Audi e-tron GT / RS e-tron GT 3項目の改修

サービスキャンペーン通知日	2024年 8月 29日
不 具 合 の 内 容	<ul style="list-style-type: none"> ① 車室内の暖房用電熱ヒーターユニットにおいて、電熱層の構造が不適切なため、電熱層に剥離が発生し、電熱層への加熱を停止することがあります。そのため、ヒーターコア内の液体の温度が低下し、ヒーターの効きが弱くなります。 ② エアコンシステムの冷媒の圧力および温度を測定しているセンサー（プレッシャー/テンパレチャーセンサー）において、製造過程の材料選定が不適切なため、はんだ付け部分が劣化し、配線の接合が外れるものがあります。そのため、センサーが機能しなくなり、エアコンが作動しなくなるおそれがあります。 ③ コンビニエンスコントロールユニットにおいて、制御プログラムが不適切なため、車両システムを停止した際、トランスミッション内のクラッチが強く噛み合った状態で、電源が切れることがあります。そのため、次の車両起動時にトランスミッションの故障として検知され、警告灯が点灯し、クラッチが解放されないことにより2速ギヤにシフトされず最高速度が120km/hに制限されるおそれがあります。
改 善 の 内 容	<ul style="list-style-type: none"> ① 全車両、電熱ヒーターユニットを対策品と交換します。 ② 全車両、プレッシャー/テンパレチャーセンサーを点検し、該当する場合は対策品と交換します。 ③ 全車両、コンビニエンスコントロールユニットのプログラムを対策プログラムに書き換えます。

不具合発生箇所②③

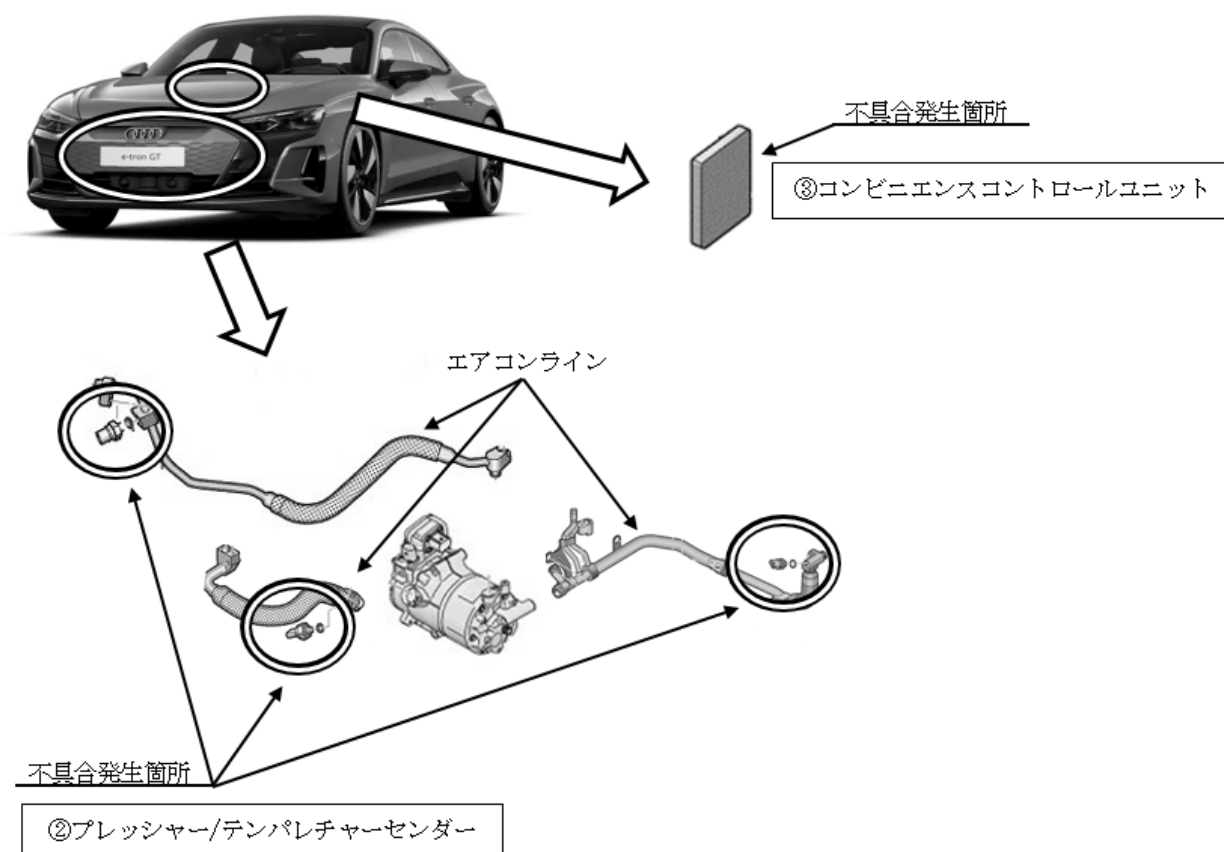
注： ②は、点検・交換する部品を示す。③は、プログラムを更新する部品を示す。
